Oggetto: Integrazione per modifiche all'impianto immissione aria filtrata su POLI

In riferimento alla relazione del 15 dicembre 2016, attribuita alla determina a contrarre n° 163 del 22 dicembre 2016, n° CIG Z841CA0B71 stipulato con trattativa diretta MEPA n° 83869 e successivo ordine di acquisto 5028 del 29 dicembre 2016 riguardante la realizzazione di una cappa filtrante, al fine di creare una zona con classe di contaminazione particellare ISO 7 per immettere aria pulita su una macchina di misura POLI.

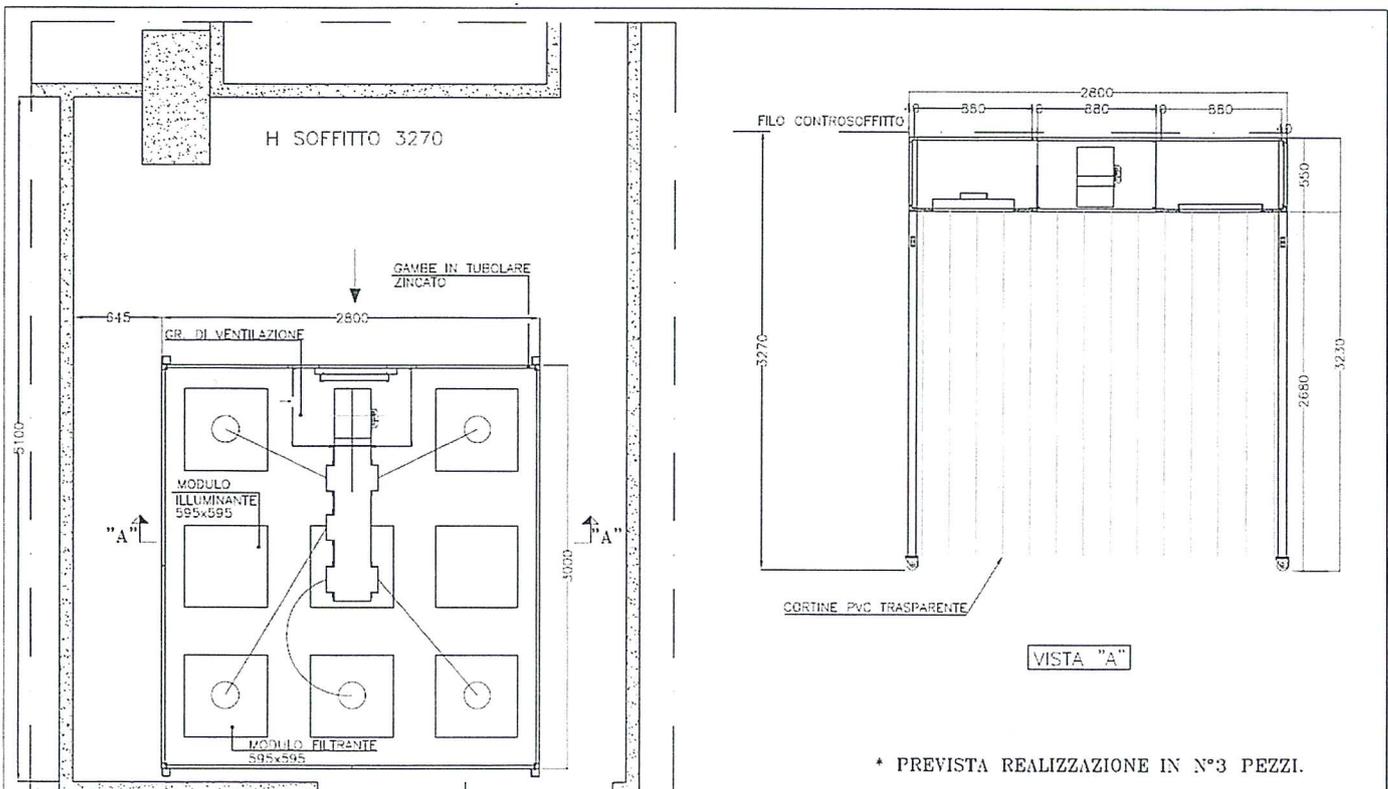
Dal primo ordine, dopo un'attenta valutazione degli spazi, si è reso necessario intervenire sulle dimensioni della struttura, al fine di aumentare lo spazio di utilizzo dell'operatore e del grado di ventilazione. Tale modifica comporta anche la variazione dell'isolamento ambiente ottenuto con tenute dinamiche del sistema di ventilazione.

Nello specifico, rispetto alla precedente abbiamo apportate le seguenti principali modifiche:

- Aumento della superficie: da 2500 x 2800 mm a 3000 x 2500 mm
- Aumento dell'altezza utile: da 2500 mm a 2.680 mm (altezza nostra apparecchiatura 2650 mm)

Dette modifiche comportano anche l'aggiunta di n. 1 modulo filtrante e relativo incremento del grado di ventilazione e l'aggiunta di n. 1 corpo illuminante.
